**ACCORDO DI PIANIFICAZIONE  
“COLLEGAMENTO SP12 – SP 22”**

*DOCUMENTI DI VARIANTE AL PTCP*

## 0. SINTESI CONTENUTI DELLA VARIANTE

MOB1 - PTCP approvato con DCP 27 del 11.04.2007 e pubblicato sul BURL n.18 del 02.05.2007

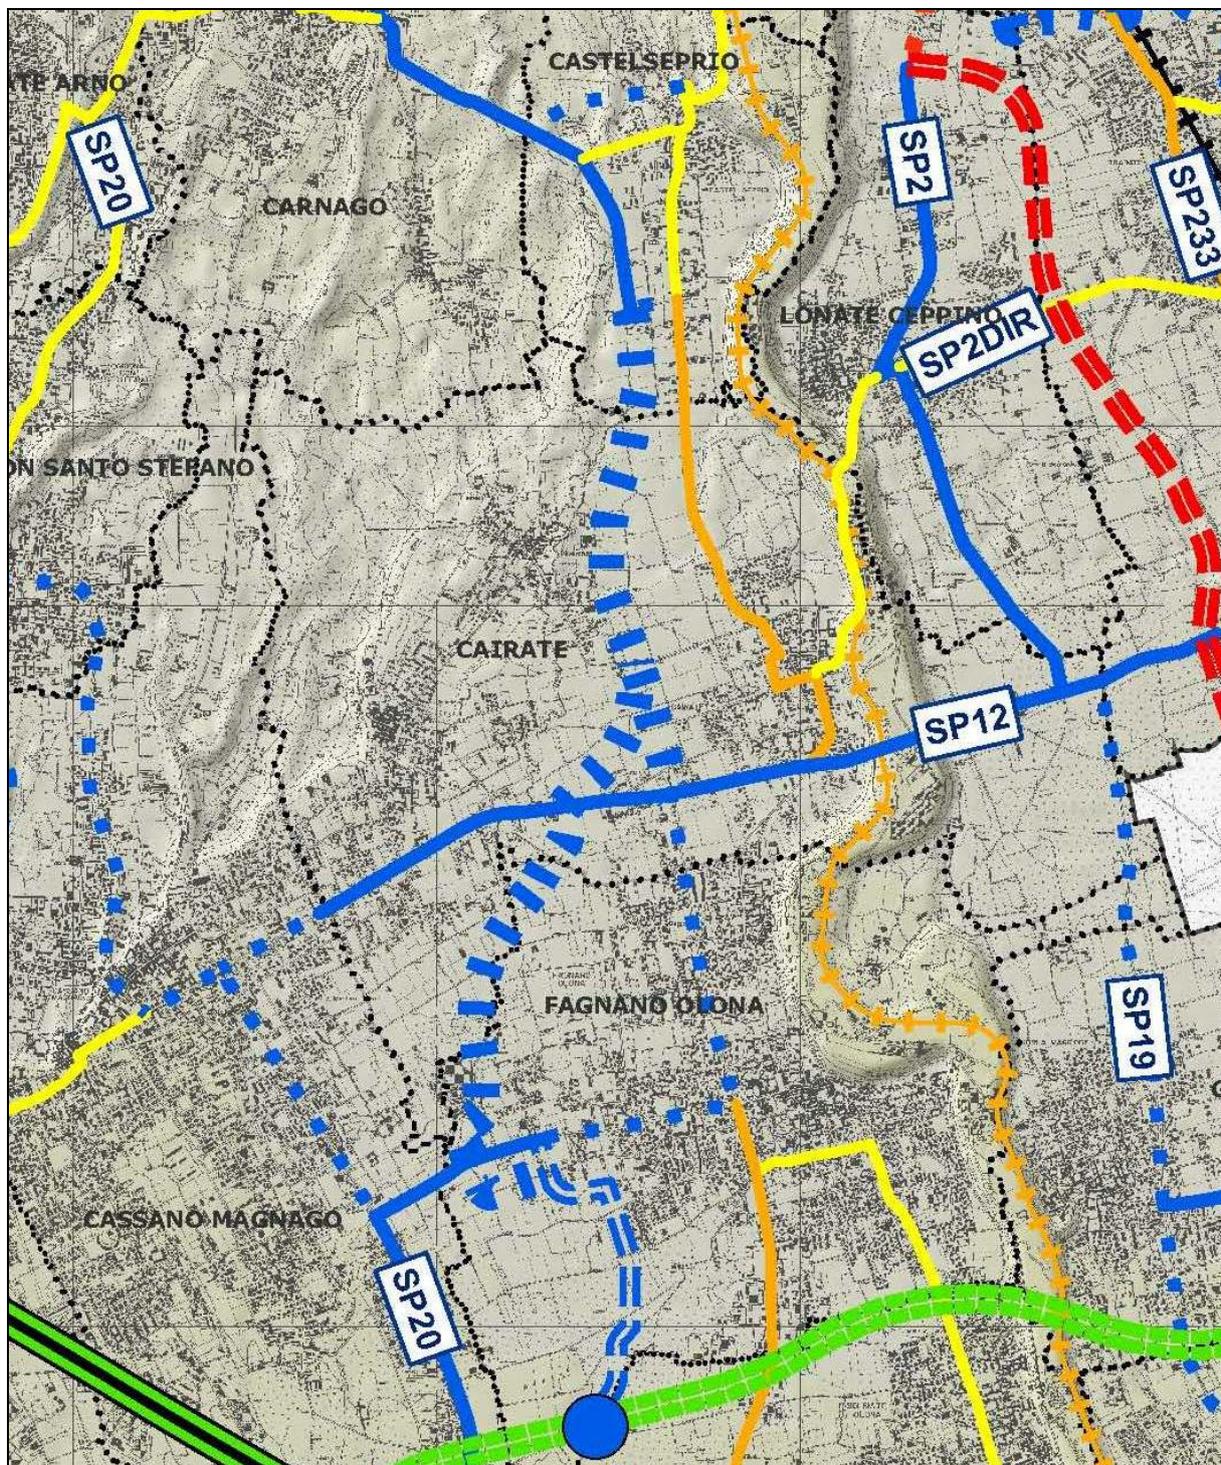
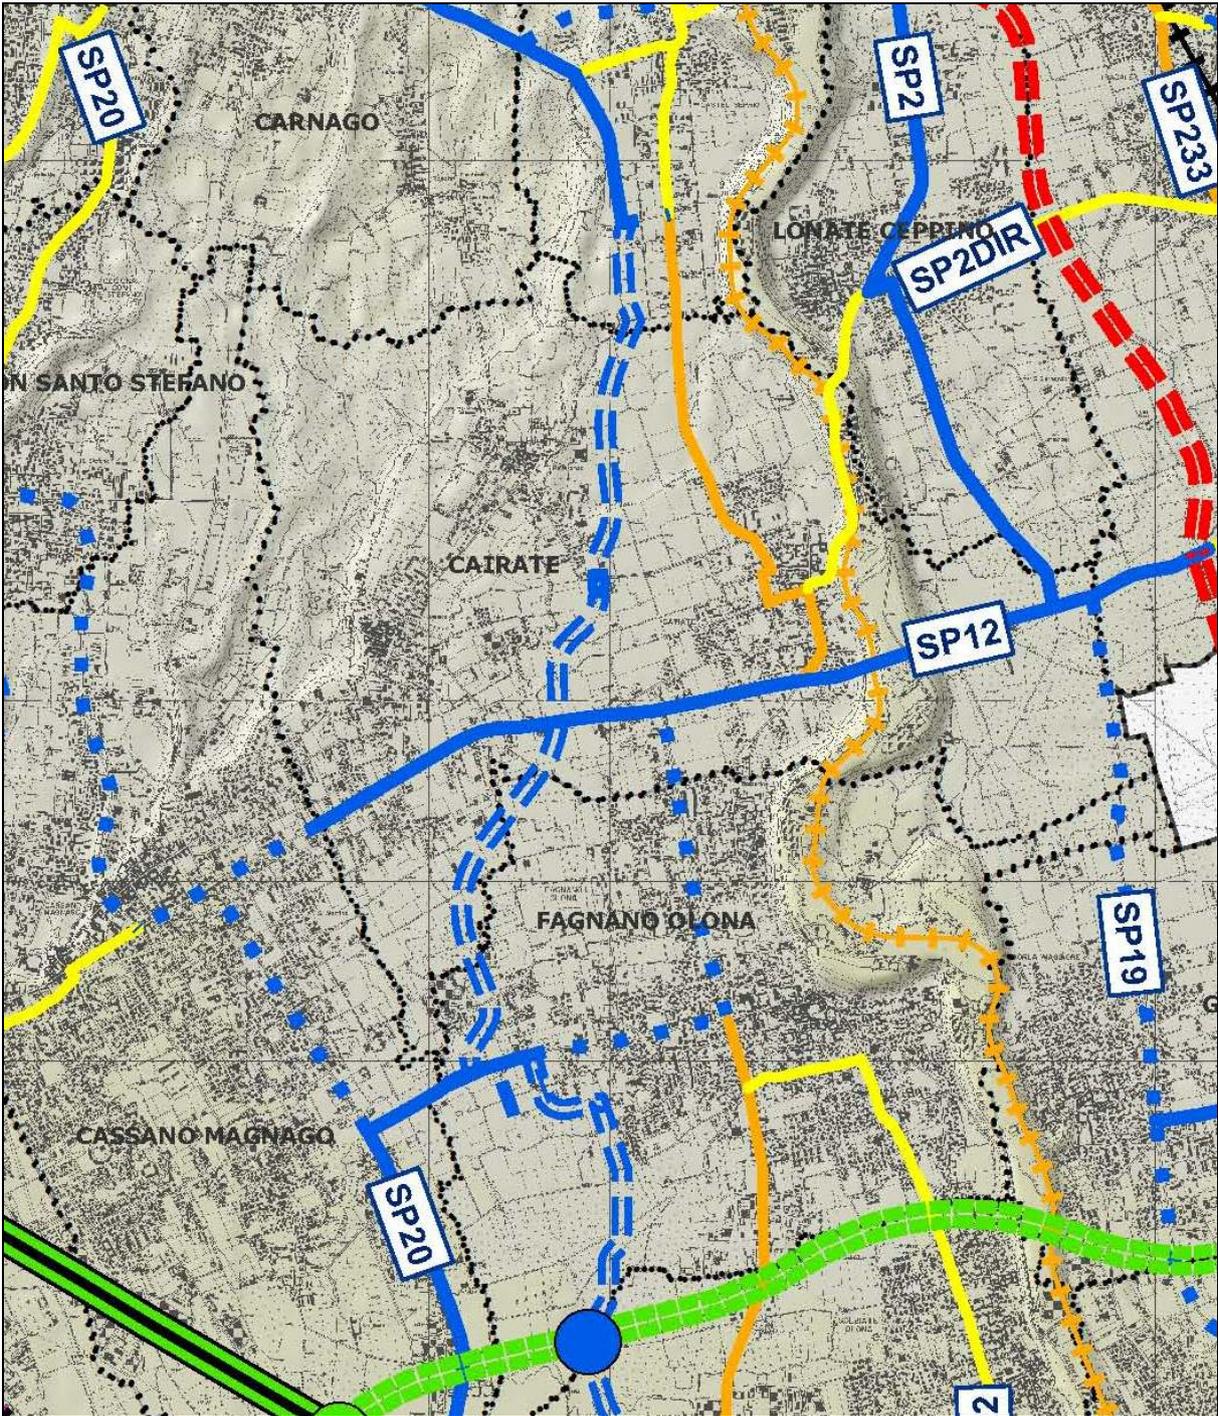
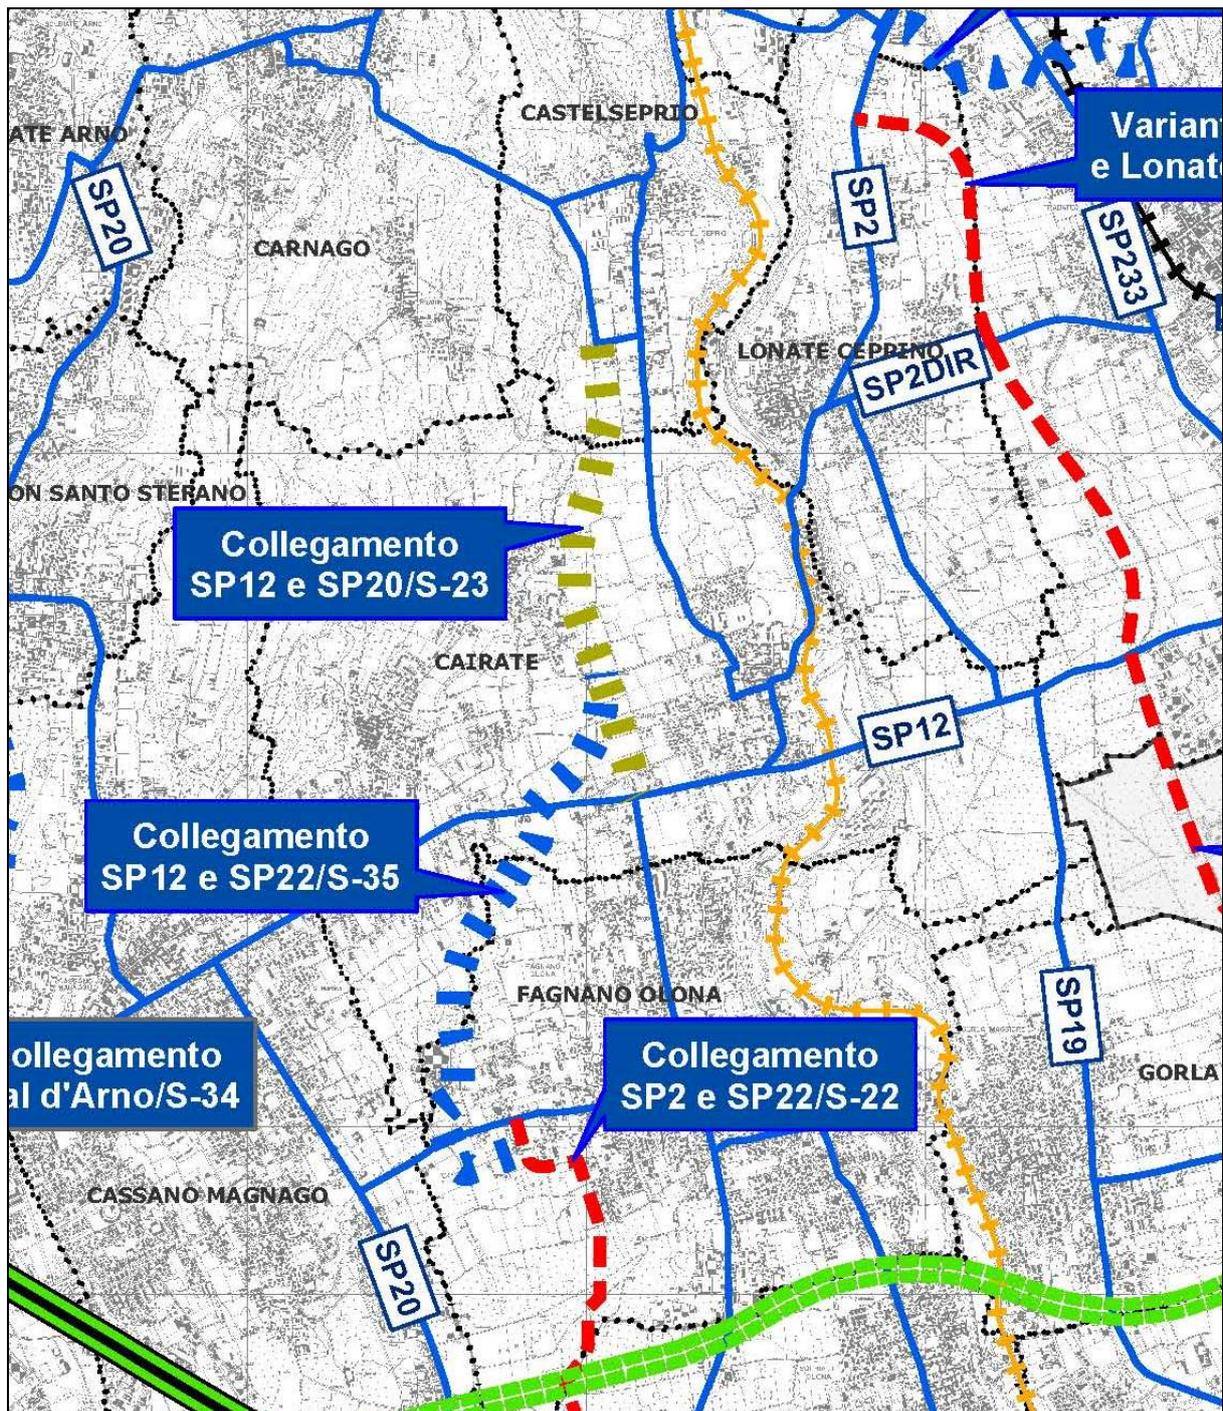
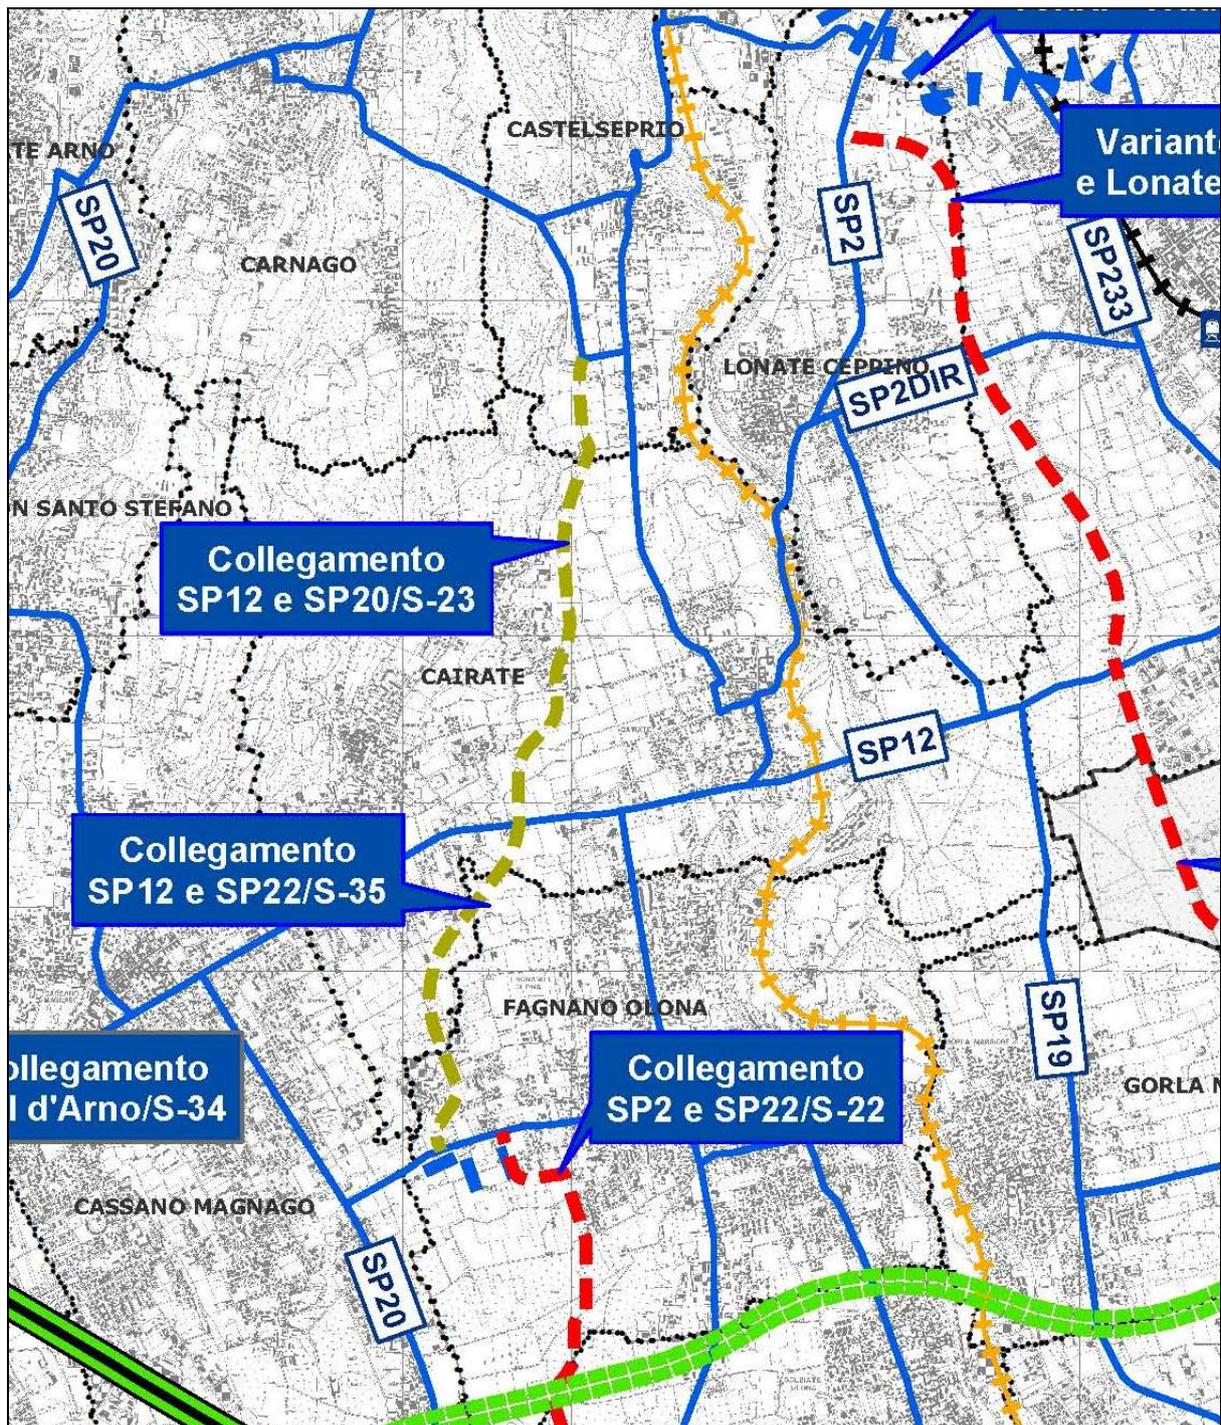
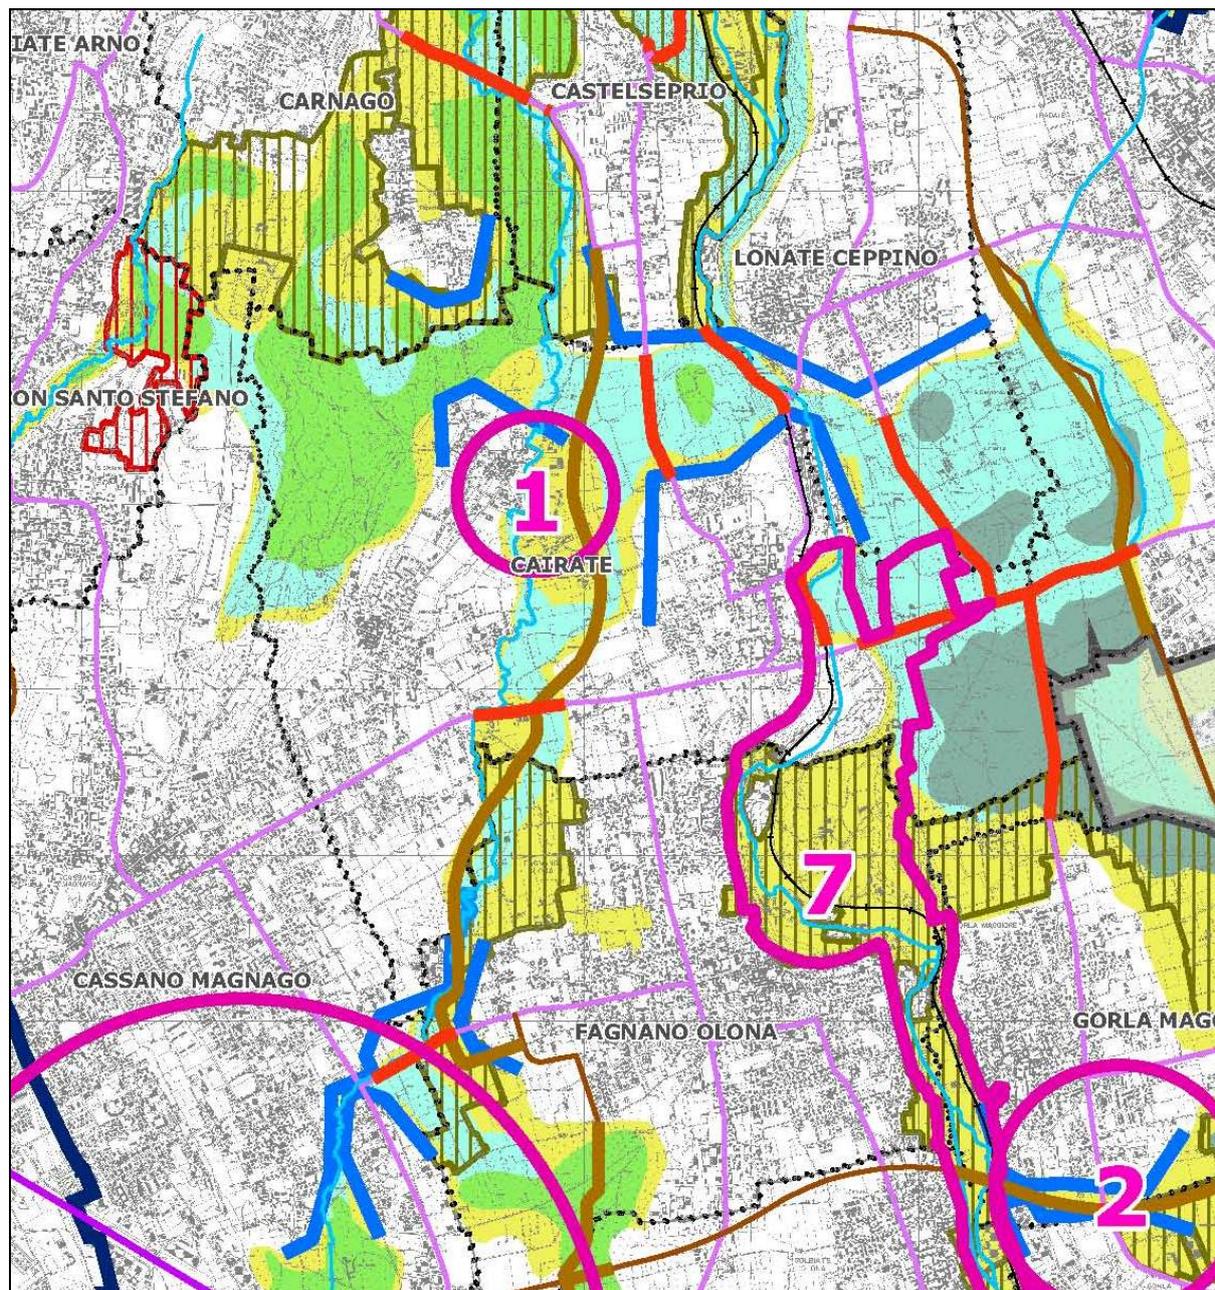
<b>Contenuto della variante</b>	<b>Modifiche degli elaborati di PTCP</b>
1. Modifica del tracciato "Collegamento SP12 – SP22"	<p><b>CARTOGRAFIA</b></p> <ul style="list-style-type: none"> <li>- MOB1: modifica tracciato in progetto; modifica dizione</li> <li>- MOB3: modifica tracciato in progetto, vincolo prescrittivo; modifica dizione</li> <li>- PAE3, PAE3g, PAE3h, PAE3i e PAE3l: modifica tracciato infrastruttura in progetto ad alta interferenza</li> <li>- CARTA DI SINTESI: modifica tracciato in progetto</li> </ul> <p><b>NORME DI ATTUAZIONE</b></p> <ul style="list-style-type: none"> <li>- TABELLA A - sigla S-23, pag. 70: modifica del progetto di riferimento per la migliore localizzazione dell'opera in "Accordo di Pianificazione SP12 – SP22, approvato con DCP __"</li> <li>- TABELLA A - sigla S-35, pag. 71: modifica del progetto di riferimento per la migliore localizzazione dell'opera in "Accordo di Pianificazione SP12 – SP22, approvato con DCP __", vincolo prescrittivo, fascia di rispetto</li> </ul>

Le Tavola MOB1 non viene modificata in relazione alla riduzione/eliminazione delle criticità in Fagnano Olona (tratti puntiformi, colore blu) sulla rete di terzo livello, che sulle tavole di variante dovrebbero essere indicati con tratto in linea continua di colore arancione.

Tale scelta deriva dal fatto che, in realtà, le criticità verrebbero ridotte o eliminate solo dopo la realizzazione dell'opera, e non in funzione della mera previsione di PTCP.
